**Giudizio n° 3594 del 20/01/2022**

**Ditta Proponente:** SAID S.R.L.

**Oggetto:** Procedura di verifica di assoggettabilità a VIA ai sensi dell'art. 19 del D.Lgs.152/2006

<b>Istruttoria Tecnica</b>	Verifica di Assoggettabilità a V.I.A. – V.A. art. 19 D.Lgs. 152/2006 e ss.mm.ii. con annessa V.Inc.A.
<b>Progetto</b>	SAID S.r.l. - Modifica di un impianto di gestione rifiuti pericolosi e non pericolosi già autorizzato ai sensi dell'art. 208 del D.Lgs. 152/2006

Layout impianto valutato con giudizio 1801/2011

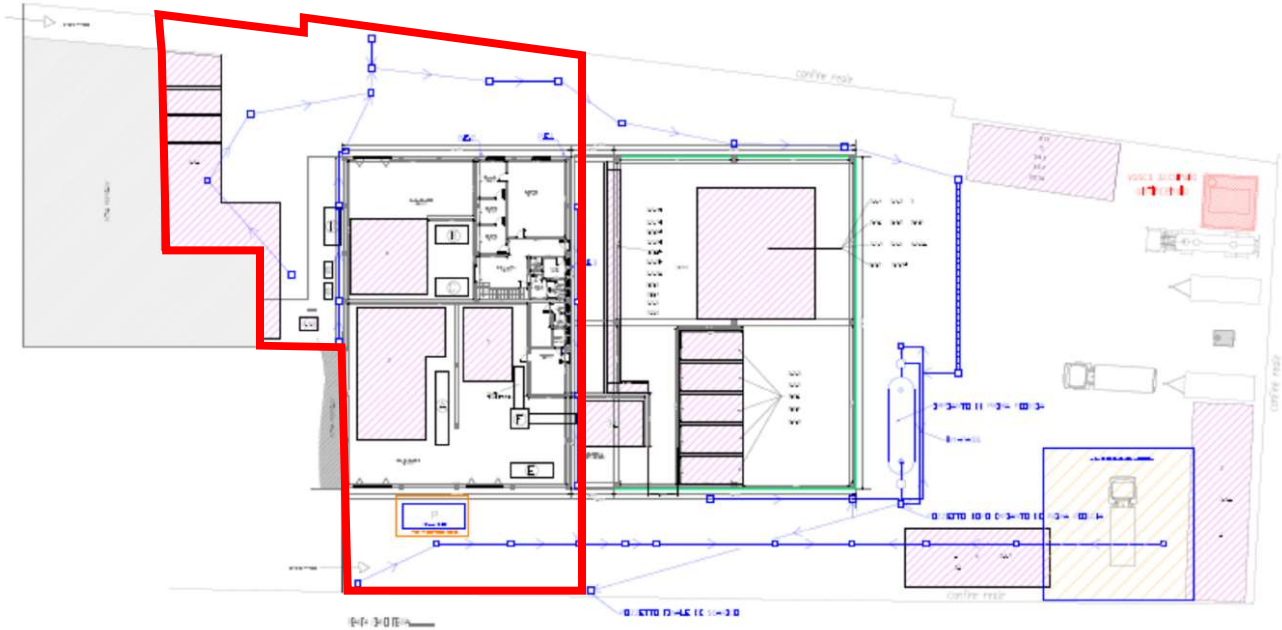
Rilevato che le modifiche apportate al layout impiantistico a valle del Giudizio CCR-VIA n. 1801/2011, autorizzate con determinazione DPC026/06 del 11/01/2019 e non sottoposte a preventiva procedura di V.A. hanno riguardato:

- l'aggiunta di codici EER sia di rifiuti pericolosi che non, nonché di nuove tipologie di rifiuti pericolosi;
- l'aumento della capacità istantanea di stoccaggio dei rifiuti pericolosi da 15 a 64 t e per i rifiuti non pericolosi da 77 a 204 t;
- la conseguente variazione del layout impiantistico con ampliamento rilevante, notevolmente superiore al 15% in termini di occupazione di suolo;

Ritenuto che dette modifiche, nel loro complesso, ricadano all'interno del campo di applicazione dei criteri localizzativi del Piano Regionale Gestione Rifiuti, di cui alla D.C.R. n. 110/8 del 02/07/2018 e che, pertanto, in occasione della proposizione delle modifiche, avrebbero dovuto essere rivalutati;

1. produrre puntuale confronto con i criteri localizzativi di cui al PRGR, approvato con DCR n. 110/8 del 02/07/2018;
2. specificare se le emissioni dei trituratori (B, C, F in planimetria) sono convogliate, o lo saranno, verso punti di emissione dotati di sistema di abbattimento;
